図3 - 1 主復水配管取替工事

主復水ヘッダー出口～脱気器入口(今回取替範囲)の仕様比較

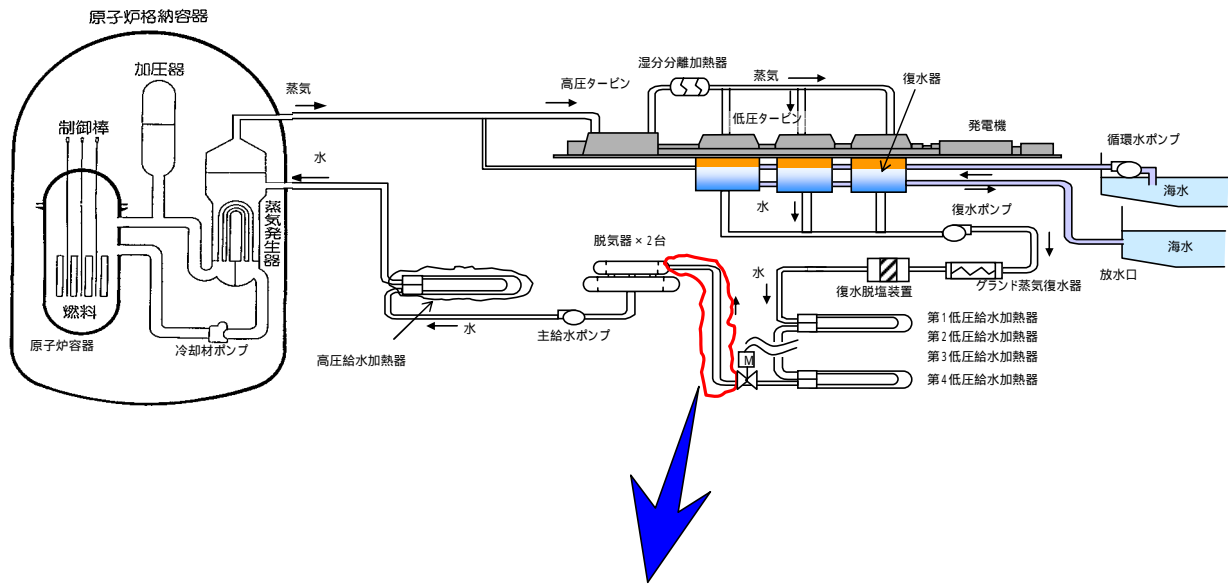
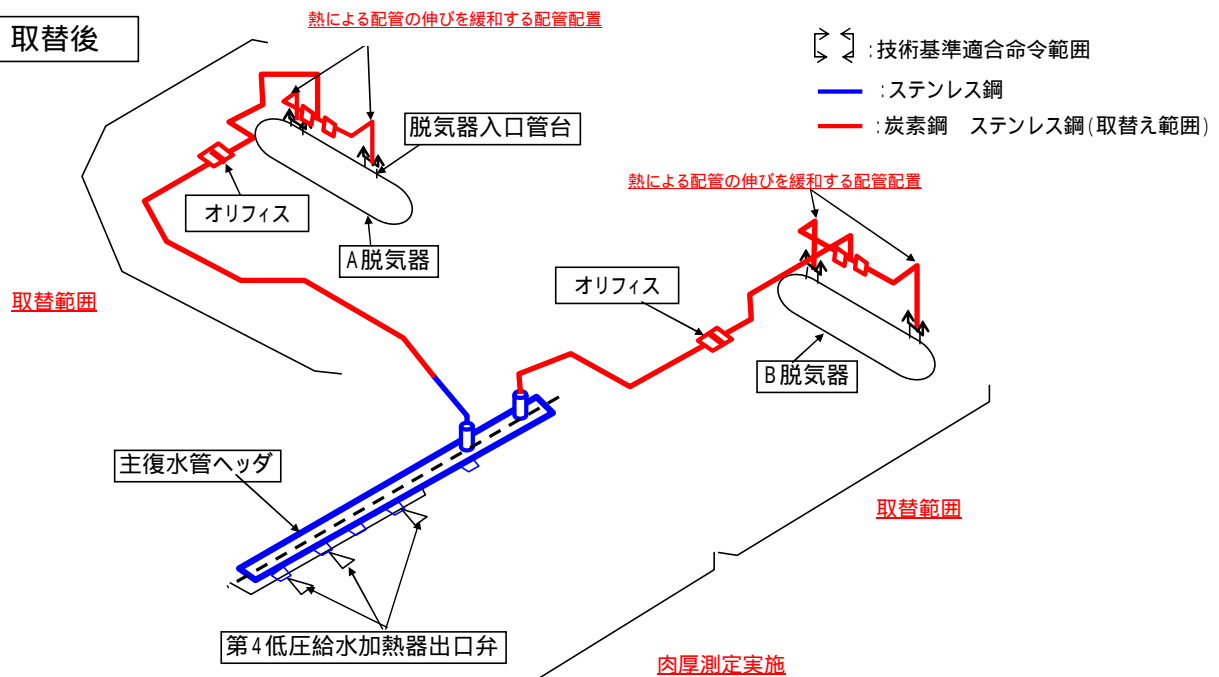
取替箇所数合計3.0箇所

| 仕様     |         | 取替前                              |             |               | 取替後                              |             |               |
|--------|---------|----------------------------------|-------------|---------------|----------------------------------|-------------|---------------|
|        | 厚さ (mm) | 10.0                             | 10.0/12.7   | 12.7          | 10.0                             | 10.0/14.0   | 14.0          |
|        | 材料      | 炭素鋼                              | 炭素鋼         | 炭素鋼           | ステンレス鋼                           | ステンレス鋼      | ステンレス鋼        |
